改善箇所説明図

側方衝突警報装置のコントローラ

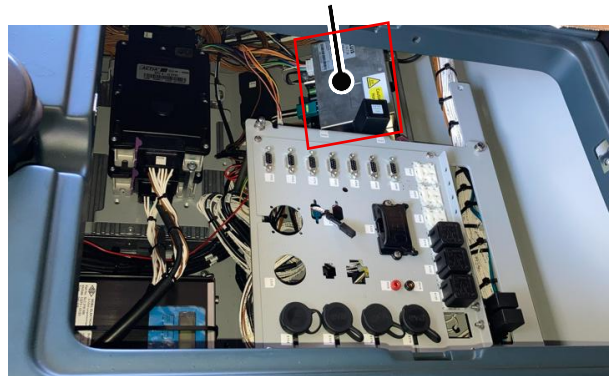
基準不適合箇所

クレーン用台車の側方衝突警報装置において、電気回路の設計検討が不十分なため、当該警報装置のコントローラに無効な車速情報が入力されることがある。そのため、側方衝突警報装置が正常に作動せず、保安基準に適合しない。

側方衝突警報装置のコントローラ

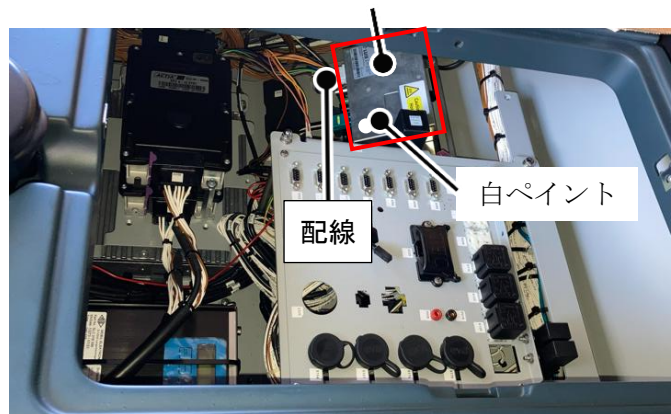
改善内容

全車両、側方衝突警報装置のコントローラに接続している車速情報の配線を修正する。

識別：側方衝突警報装置のコントローラに白ペイントし、識別する。
